NVE
v/ Tord Solvang

Stord	24.02.2021
Dykkar ref.	
Vår ref.	147890/1
Arkivnr.	
Saksbehandler	ANDRESEN MAGNE
Sider	13

1 Innledning

Utbyggingen er et samarbeid mellom grunneiere, Kvinnherad Energi (Kvinnherad kommune) og Sunnhordland Kraftlag (SKL). Endringssøknaden omhandler å erstatte borehullet på de øverste 400 m av vannveien med en forlengelse av nedgravd rørgate. Det er ikke foreslått endringer for kraftstasjonsplassering, 1200 m nedgravd rørgate eller inntaksplassering.

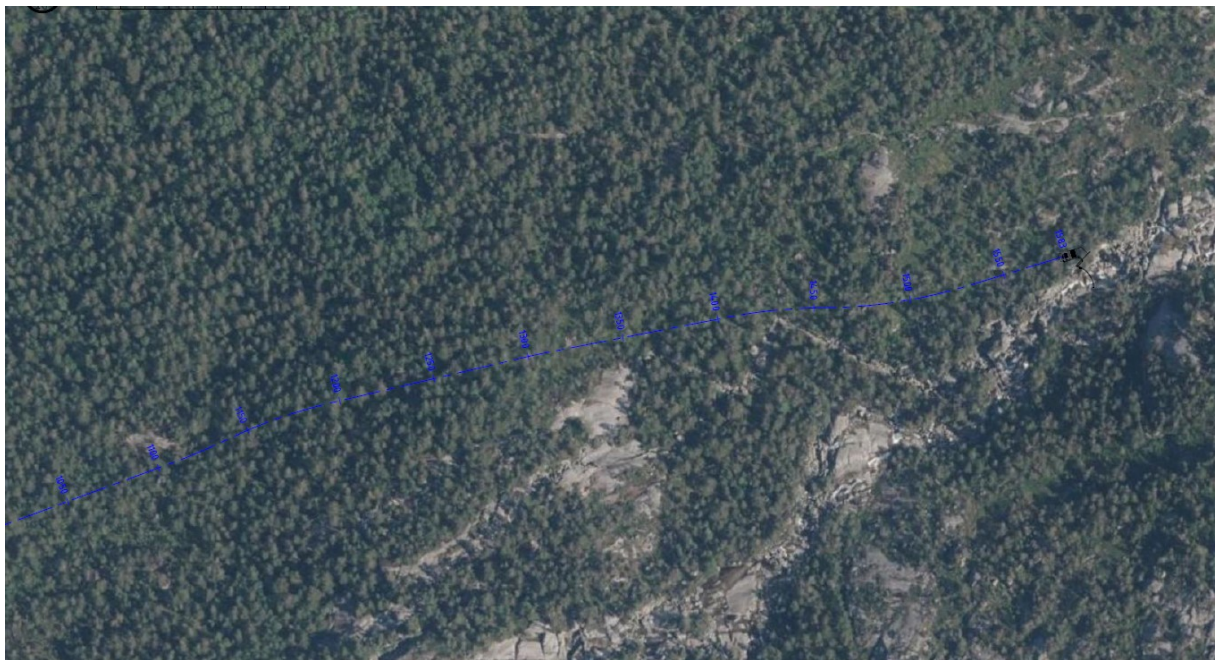
Kommunen anbefaler at endringssøknaden ikke godkjennes fordi *«synlege inngrep vil redusera naturverdiane rundt elva enda meir»*

Landskapsopplevelsen av de omsøkte 400 m rørtrasé avgjøres av plassering og utforming av trasé i terreng og revegetering. Foreslått trasé for nedgravd rørgate er vist på neste side, figurene er også vedlagt i større format på siste side i dokumentet. Areal berørt ved konsesjonsgitt alternativ er også tegnet inn.

Avstand mellom nedgravd rørgate og turstien varierer mellom 70 og 100 m. I tillegg til avstand, gjør topografi og vegetasjon traséen lite/ikke synlig fra tursti. Traséen ligger også noe på skrå i forhold til sikotlinje fra Husnes sentrum, som reduserer synlighet fra denne himmelretningen. Traséen legges/utformes slik i terrenget at arealet kan tilbakeføres på en god måte i etterkant. En vil unngå skjæringer og flate/rette planerte areal som vil framstå som unaturlige element i landskapet. Det etableres så smal trasé som mulig, for å lette tilbakeføringen.

Som vist på skissen på neste side, er det flere steder synlige fjellknauser i området. På disse partiene gjøres traséen smalere i anleggsfasen, slik at bart fjell bevares. I anleggsfasen merkes disse områdene tydelig og det sikres at områdene ikke blir skadet. Detaljene rundt dette avklares med NVEs miljøtilsyn ved godkjenning av detaljplan.

Ved tilbakeføring legges det til rette for at naturen skal ta tilbake området så raskt som mulig. God arrondering av terrenget som naturlig «uryddig» blir vektlagt. Det innebærer både at området skal se naturlig ut for oss mennesker, og at lokal flora og fauna skal ta tilbake området. Ved å legge traséen godt avstemt i terrenget, og holde denne så smal som mulig er utgangspunktet best mulig for tilbakeføring. Topplag jord som ble tatt vekk ved anleggsstart legges nå tilbake, og denne inneholder røtter og lokal frøbank. Sidefeltet er stedvis fuktig og inneholder noen mindre lommer torvmose. Områdene fremstår sparsomt vegetert med andre arter, f.eks. lyng, einer og gress. Her vil vi legge til side eksisterende bunndekke i større tuer og matter, for å sikre raskere revegetering. Rørgaten kan i noe grad påvirke dreneringen lokalt og stimulere fremveksten av lyngplanter, einer og gress i disse områdene.

Skissen viser både trasé for rørgate + borehull og trasé for rørgate på hele strekningen. Påhugg borehull og areal for sedimenteringsbasseng er omtrent midt på skissen. Det markerte rektangelet viser utsnittet som er vist på flyfotoet nedenfor.
